## Centrale Solaire Orion 17

# Création d'une centrale solaire photovoltaïque à Roquefort (Landes)

*Note en réponse à la Contribution à l'avis de l'Autorité Environnementale de la  
DDTM 40 en date du 08 mars 2017*

*Complément à l'étude d'impact soumise à Enquête Publique*

Diagnostic Solaire  
Commune de Roquefort  
Landes (40)

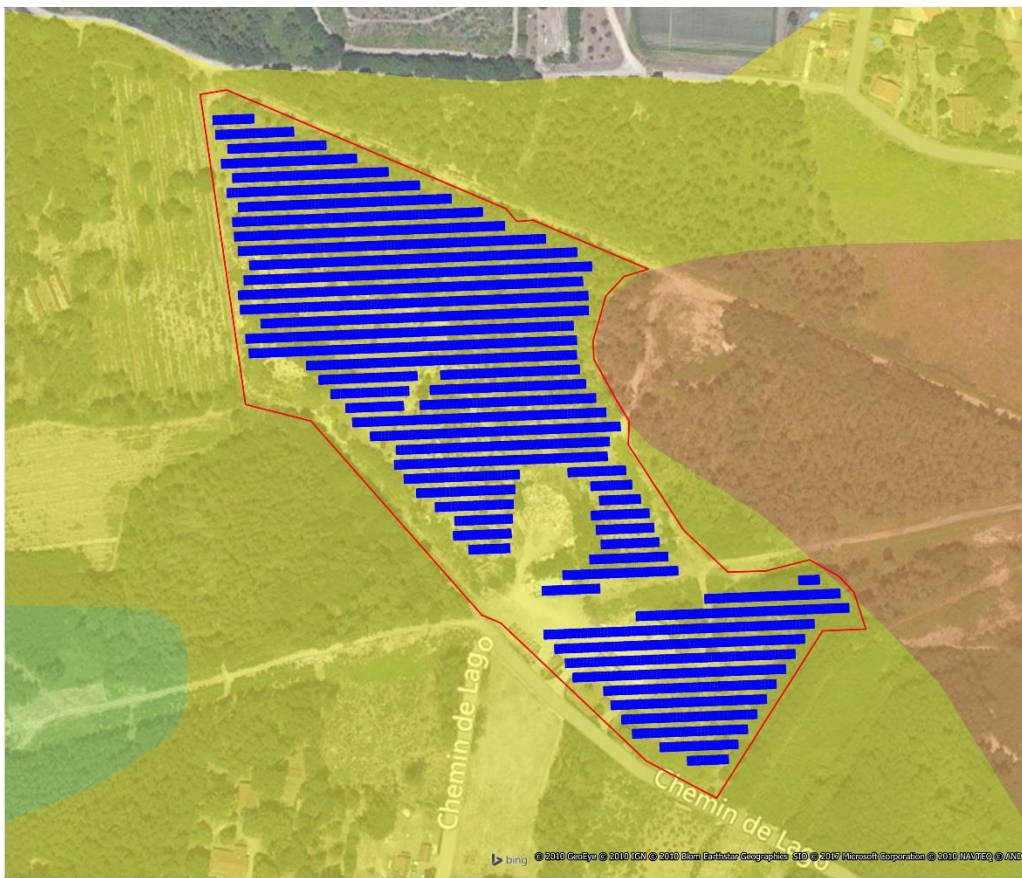
*« Le projet cité en objet est situé en zone à risque effondrements de terrain (cavités karstiques). Ce risque peut présenter un danger, notamment pendant la phase travaux où les vibrations des engins constituent des éléments aggravants. Un affaissement sous un engin de chantier a d'ailleurs eu lieu sur la commune en 2011. Néanmoins, l'étude d'impact présente les éléments permettant de conclure à la prise en compte de ce risque et de donner un avis favorable sur la partie située en aléa moyen du risque karstique. En revanche, deux secteurs peu étendus, situés à l'Est, sont concernés par le risque karstique aléa fort [...]. Sur ces deux secteurs en aléa fort, qui sont de superficie réduite, la DDTM des Landes préconise de ne pas autoriser le projet. »*

Nous prenons en compte l'avis de la DDTM des Landes et avons modifié l'implantation du projet afin d'éviter les secteurs concernés par le risque karstique aléa fort. Le plan de masse modifié est présenté ci-après.

Nous maintenons cependant la réalisation d'une étude géotechnique spécifique afin de prendre en compte au mieux le risque effondrement, ainsi que les mesures de suivi de l'évolution des sols prévues en phase d'exploitation (cf. étude d'impact, p. 209).

Concernant l'évolution de l'impact du projet, la modification de l'implantation a une incidence minimale et l'impact est positif puisque le périmètre d'implantation est réduit. En particulier, la visibilité sur l'arrière des panneaux sera légèrement moindre depuis le point de vue 3 (cf. étude d'impact, p. 233), mais l'impact est mineur, d'autant plus qu'il est prévu d'implanter des haies en limite de site.

Par ailleurs, cette modification a un impact positif sur les enjeux faune/flore au regard de l'évitement d'une partie des débroussailllements nécessaires pour la bande coupe-feu de 50 m affectant le boisement au Nord-Est du projet. En effet, dans la configuration initiale, la clôture de la centrale venait en limite du boisement existant, impliquant le débroussaillage sur une bande de 50 m dans un secteur à enjeu fort (pins maritimes et chênaie présentant des gîtes arboricoles pour les chiroptères). En reculant la limite du parc vers l'Ouest, une partie de ce débroussaillage sera évité. Nous estimons à 6 000 m<sup>2</sup> de débroussaillage évité sur un total de 5,2 ha (cf. étude d'impact, page 214). A noter cependant qu'il s'agit uniquement d'un débroussaillage affectant la végétation basse afin de garantir une rupture de la continuité du couvert végétal, et non pas d'un déboisement ; les impacts sur la faune, notamment les chiroptères, sont donc moindres et se limitent à un dérangement temporaire.
